**Znak sprawy: IPS.271.1.2018**

## PYTANIA I ODPOWIEDZI DO POSTĘPOWANIA O UDZIELENIE ZAMÓWIENIA NA ZADANIE

**pn. „Budowa budynku Zespołu Placówek Oświatowych w Piotrkowicach  
wraz z niezbędną infrastrukturą towarzyszącą”**

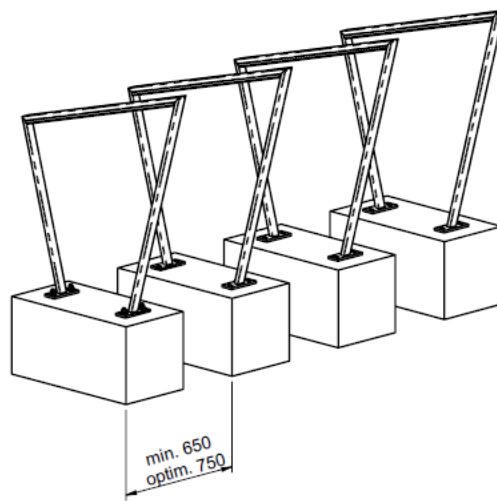
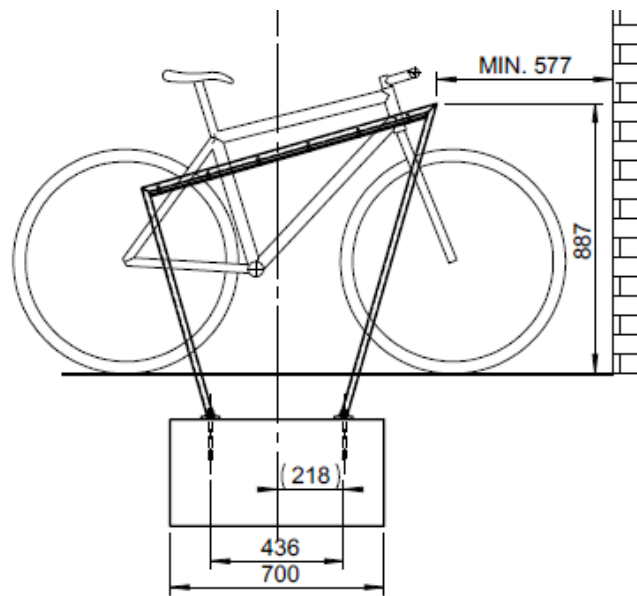
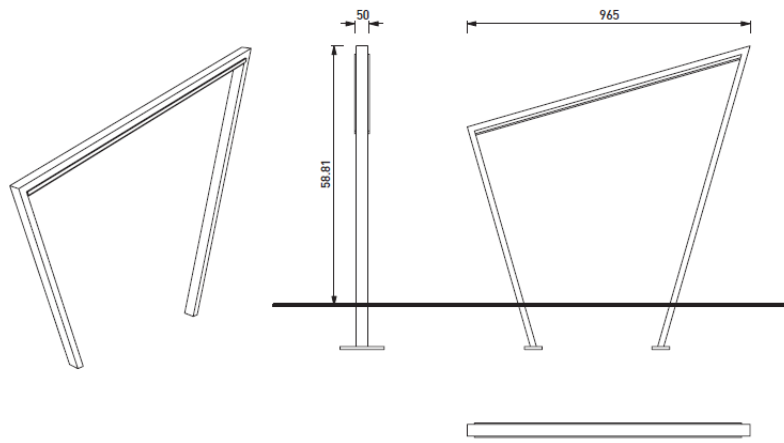
18. Prosimy o podanie wymiarów daszków nad drzwiami wejściowymi oraz zamieszczenie ich rysunków

Odpowiedź: Wymiar daszków to 150 x 360 cm. Nad wejściami zaprojektowano daszki z tafli szklanej ze szkła hartowanego, grubości 8mm na cięgnach stalowych, pozostałe elementy ze stali nierdzewnej szlifowanej. Części stalowe i szkło odporne na działanie czynników atmosferycznych i promieniowanie ultrafioletowe.

Mocowanie stojaków:

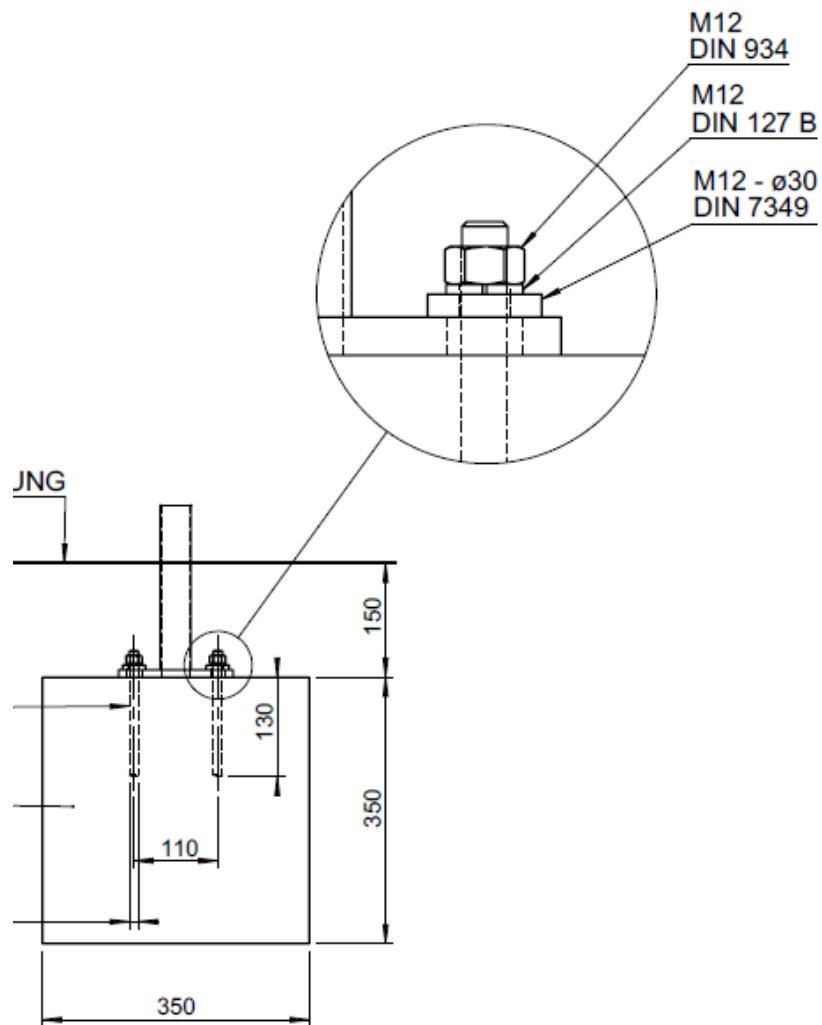
19. Prosimy o zamieszczenie elementów małej architektury

Odpowiedź: Parametry stojaków rowerowych:

1. konstrukcja stalowa, spawana, z profili prostokątnych 40 x 20 x 2 mm,
2. gumowa osłona chroniąca ramę roweru, wymiary: 965 mm x 588 mm x 50 mm,
3. kolor grafitowy, matowy, zbliżony do RAL 7012,
4. kotwienie pod posadzką lub w betonowym fundamencie,
5. waga: ok. 8 kg.
